PARC EOLIEN DES CHARBONNIERES

Dossier de demande d'autorisation environnementale

Note de synthèse en réponse à la demande de compléments du 6 décembre 2023

Projet de parc éolien des Charbonnières (Charente-Maritime, 17)
Commune de Saint-Germain-du-Seudre

Extrait du SCOT page 111 de la pièce *1-2 Diagnostic*

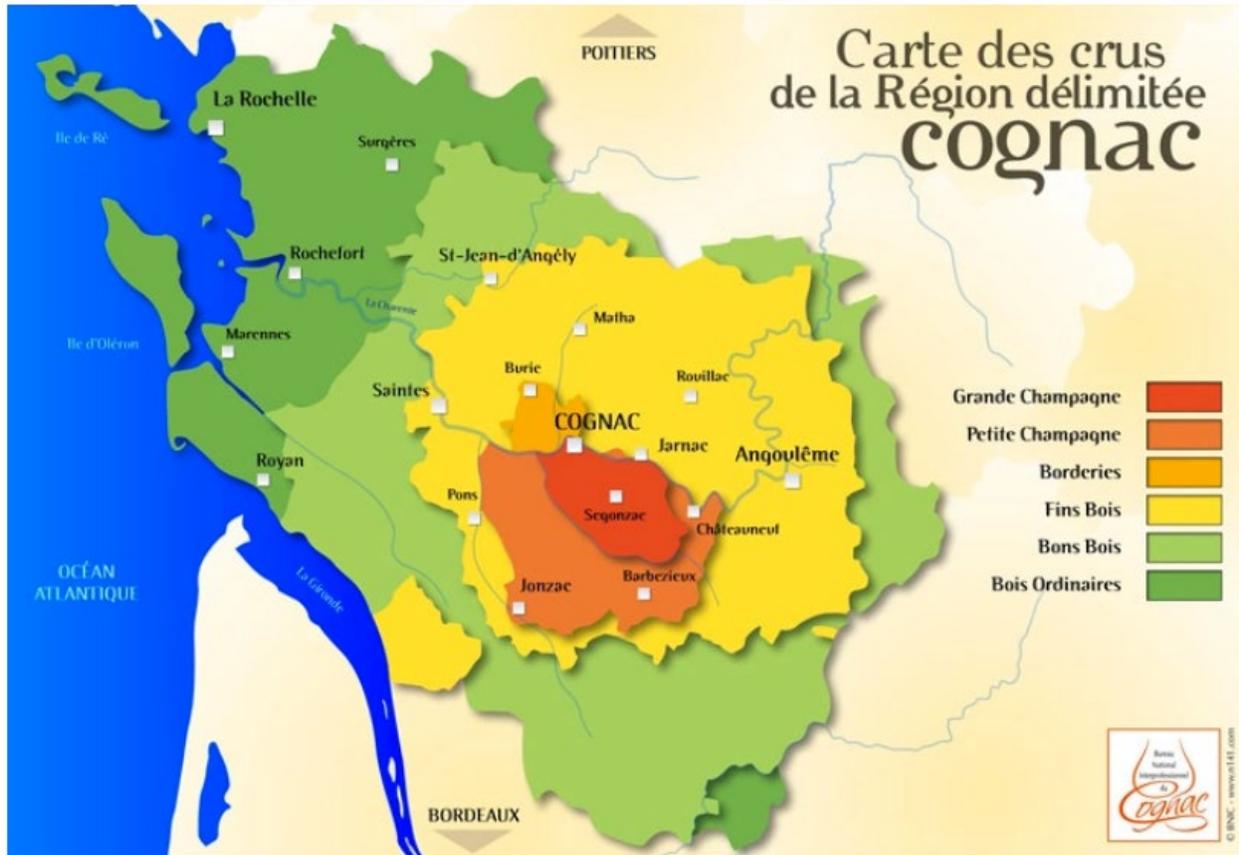
Le Document d'Orientations et d'Objectifs (DOO) prévoit dans son objectif 2.2.3 une prescription visant à encadrer le développement des équipements de production d'EnR. Pour l'éolien, les espaces viticoles de l'AOC Cognac font partie des zones d'exclusion. L'étude d'impact doit montrer que le projet, réalisé au sein des espaces viticoles, n'est pas de nature à s'opposer à cette prescription.

Le SCoT précise que « Les surfaces viticoles du SCoT se concentrent majoritairement dans les périmètres des crus de Petite Champagne au Nord-Est de Jonzac, et de Fins Bois toujours dans la frange Est du territoire et en bordure de l'estuaire de la Gironde (Sud-Ouest du territoire) ».

Le projet éolien de Saint-Germain-du-Seudre se trouve entre ces deux pôles viticoles.

Figure 2 : Localisation des sites à enjeux majeurs pour les chauves-souris en Nouvelle-Aquitaine.

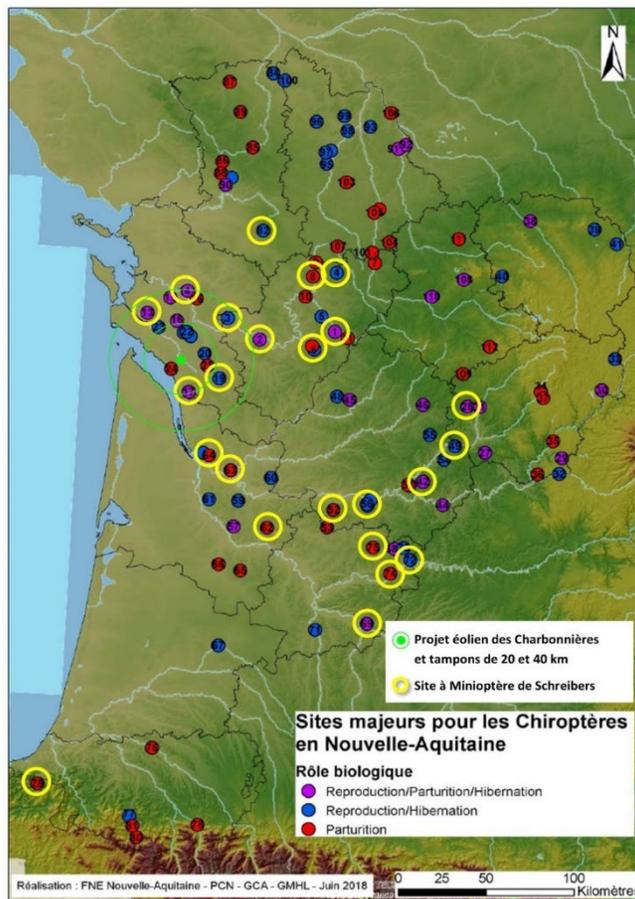
Concernant le Minoptère de Schreibers, le dossier évalue un impact brut « faible » du projet éolien par collision/barotraumatisme, or le PRAC Nouvelle-Aquitaine évalue l'espèce avec une sensibilité forte vis-à-vis de l'éolien, sur les risques de collision ou barotraumatisme et la rupture des routes de vol. Le Minoptère de Schreibers est identifié dans la fiche action 7 « intégrer les enjeux chiroptères lors des projets d'implantation de parcs éoliens terrestres et en mer ». Cette espèce est en sursis à l'échelle nationale, près de 50 % des effectifs ayant disparu sur tout le territoire. Elle est considérée « en danger critique » au sein de l'ex Poitou-Charentes (-72 % entre 1995 et 2019). La Nouvelle-Aquitaine accueille 12 % des effectifs nationaux en hiver et 24 % des effectifs estivaux. Le PRAC relève 3 gîtes connus de Minoptère de Schreibers, dans un rayon de 33 km autour du projet éolien, ce qui correspond au rayon d'action de cette espèce (de 35 à 40 km). Il s'agit du réseau de sites à Saint-Bonnet-sur-Gironde (moins de 20 km), de la carrière de Bellevue à Jonzac (23 km) et de la carrière de l'Enfer à Saint-Sornin (33 km).

Le Minoptère est une chauve-souris strictement cavernicole. Seul un gîte à Minoptère est recensé dans l'aire d'étude éloignée du projet (20 km) par le PRAC Nouvelle-Aquitaine 2018-2025 (cf. cartes ci-dessous) : il s'agit d'un réseau de sites sur la commune de St-Bonnet-sur-Gironde (gestion par le CEN NA), situé à 18,7 km du projet, accueillant également le Murin à oreilles échancrées et les Grand et Petit rhinolophes.
